Znak sprawy: GGN.6630.177.2026

ODPIS
PROTOKOŁU Z NARADY KOORDYNACYJNEJ
zakończonej w dniu 13.07.2026 r.
w sprawie usytuowania projektowanej sieci uzbrojenia terenu

Przedmiot narady:	Przebudowa linii napowietrznej nn 0,4kV (zmiana lokalizacji słupa - usunięcie kolizji), elektroenergetyczne przyłącze kablowe niskiego napięcia nn 0,4 kV- zasilenie budynku mieszkalnego (zmiana sposobu zasilania)
Lokalizacja:	Olsztyn ul. Zawiszy Czarnego; obręb 58 dz.: 34, 46/3, 53
Wnioskodawca:	FRĄCZEK EMILIA ul. Miejska Wieś 42, 11-320 Kolonie Jeziorany
Inwestor:	ENERGA-OPERATOR S.A. Z SIEDZIBĄ W GDAŃSKU ul. Marynarki Polskiej 130, 80-557 Gdańsk
Przewodniczący:	Anna Jóźwicka, Główny Specjalista w MODGiK
Sposób przeprowadzenia narady:	elektroniczny

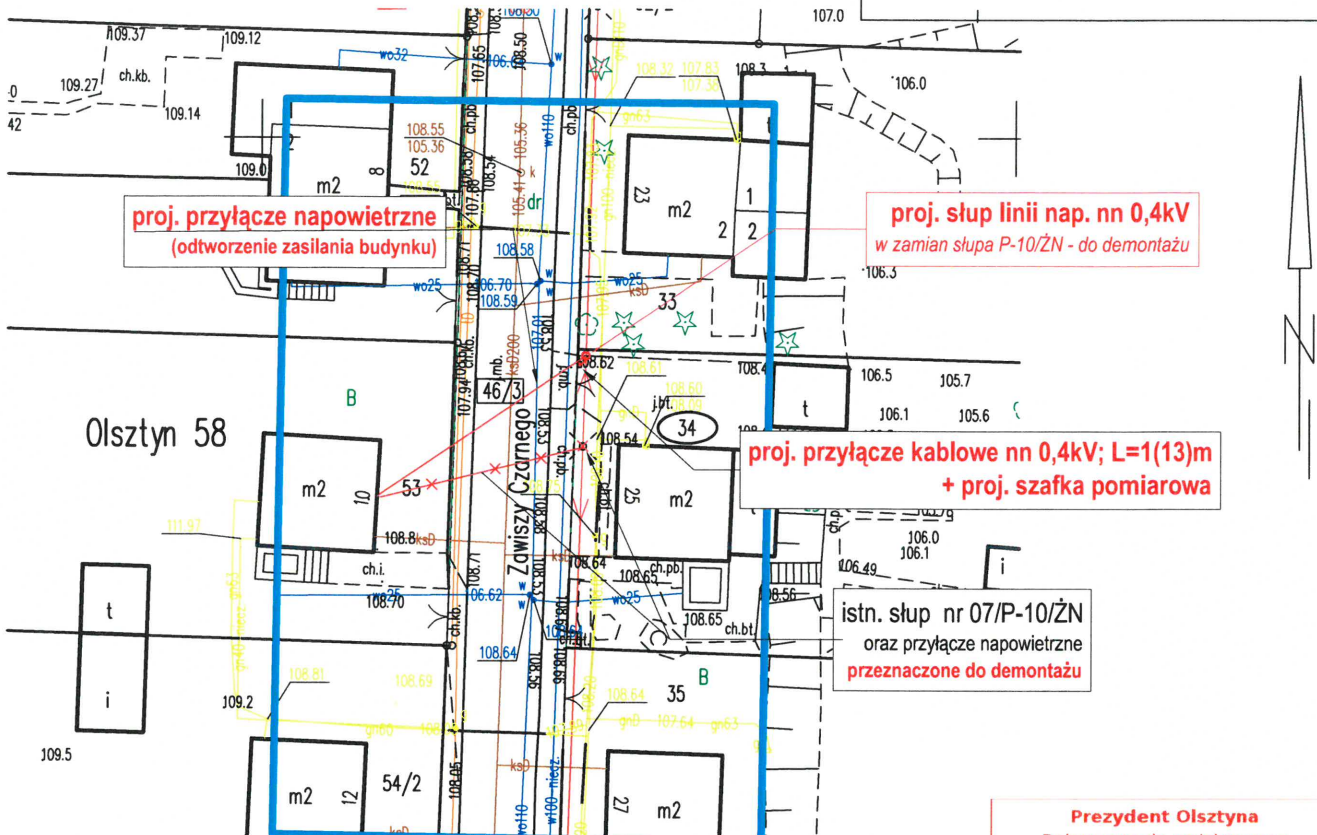
Lp.	Nazwa instytucji	Stanowisko Uwagi	Imię i nazwisko uczestnika
1	Przewodniczący narady koordynacyjnej	Stanowisko pozytywne W trakcie prowadzenia robót ziemnych zachować ostrożność.	Anna Jóźwicka
2	Ogrodnik Miejski Wydział Urbanistyki i Architektury, Urząd Miasta Olsztyna	Stanowisko pozytywne	Tekla Żurkowska
3	Zarząd Dróg, Zieleni i Transportu w Olsztynie	Stanowisko pozytywne Termin i warunki wykonania robót ziemnych w pasie drogowym ulicy uzgodnić z Wydziałem Zajęcia Pasa Drogowego ZDZiT w Olsztynie. Termin rozpoczęcia robót z 7- dniowym wyprzedzeniem zgłosić pisemnie do ZDZiT, ul. Knosały 3/5b, 10-015 Olsztyn. Do zawiadomienia dołączyć mapę z projektu realizowanego zadania oraz określić: termin wykonania prac, nazwę firmy prowadzącej prace, osoby odpowiedzialne za prowadzenie robót.	Piotr Michałowski

Prace przy skrzyżowaniach i zbliżeniach z liniami oświetleniowymi kablowymi wykonywać ręcznie, bez użycia sprzętu mechanicznego, z zachowaniem szczególnej ostrożności, a miejsca skrzyżowań zgłosić do sprawdzenia przed zasypaniem do ZDZiT, tel. 89 544-32-73. Wykonawca prac ziemnych ponosi pełną odpowiedzialność za skutki ewentualnych uszkodzeń linii oświetleniowej.	
4	Energa-Operator S.A. Oddział w Olsztynie	Stanowisko pozytywne Prace sprzętem mechanicznym w pobliżu czynnych napowietrznych urządzeń elektroenergetycznych wykonać zgodnie z Rozporządzeniem Ministra Infrastruktury – Dziennik Ustaw Nr 47, poz.401 z dnia 6.02.2003r. Wykonawca prac ponosi pełną odpowiedzialność za skutki ewentualnych awarii urządzeń energetycznych oraz spowodowanie zagrożeń dla pracowników i osób postronnych, na skutek nieprawidłowo prowadzonych prac, braku zabezpieczenia urządzeń itp. Koszty napraw i poniesione straty, jak również utracone korzyści przez Rejon Dystrybucji w efekcie uszkodzeń urządzeń energetycznych podczas wykonywania robót pokrywa wykonawca.	Krzysztof Samsel
